改善箇所説明図

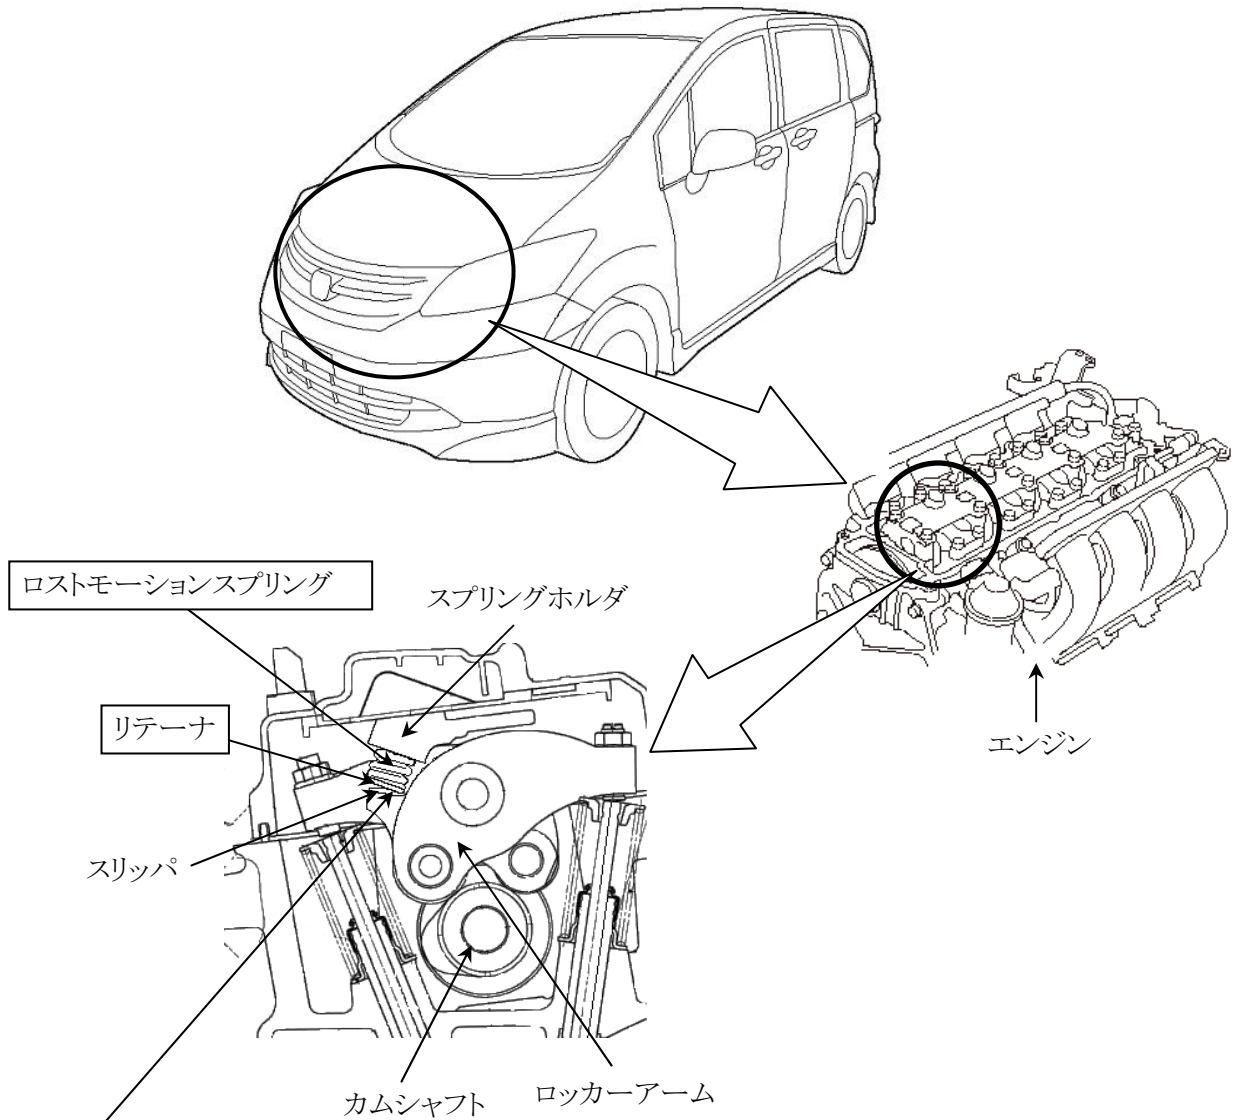
基準不適合発生箇所

可変バルブタイミング機構に用いているロストモーションスプリングのリテーナとロッカーアームのスリッパ部との面圧設定が不適切なため、エンジン始動直後のアイドル時に潤滑が十分に行われずリテーナの摺動抵抗が高くなることもある。そのため、当該スプリングが横方向に動き、スプリングホルダと干渉を繰り返して疲労限度を超えると折損して異音が発生し、最悪の場合、折損したスプリングがカムシャフトに噛み込み、エンジンが停止して再始動できなくなるおそれがある。

改善の内容

全車両、ロストモーションスプリングとリテーナを対策品に交換する。

注: は交換部品を示す。

識別: 右前席ドア上ヒンジの上側ボルト頭部に黄色ペイントを塗布する。
